**Allikalahe küla, Lubjaahju kinnistul elamu
projekteerimistingimuste eelnõu
kooskõlastamine**

Lisa 1. Ristumiskoha ehitamise nõuded

Joonis 1. Ristumiskoha pikikallete kujundamine

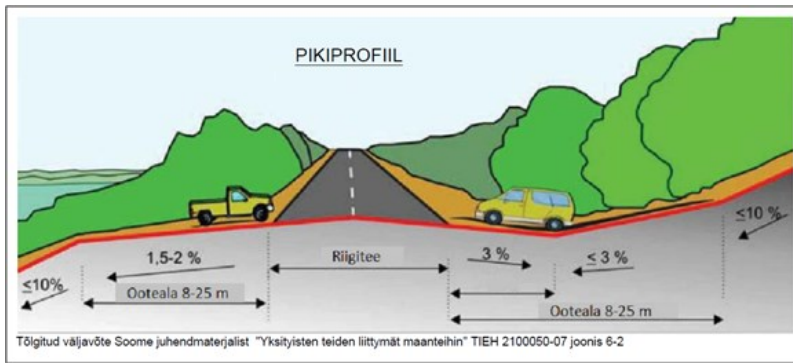
11. Ristumiskoht projekteerida riigiteega võimalikult täisnurga all. Ristumiskoha pikikalded määrata vastavalt alltoodud joonise põhimõtetele arvestusega, et riigitee alusele maale sademevett üldjuhul ei juhitata.
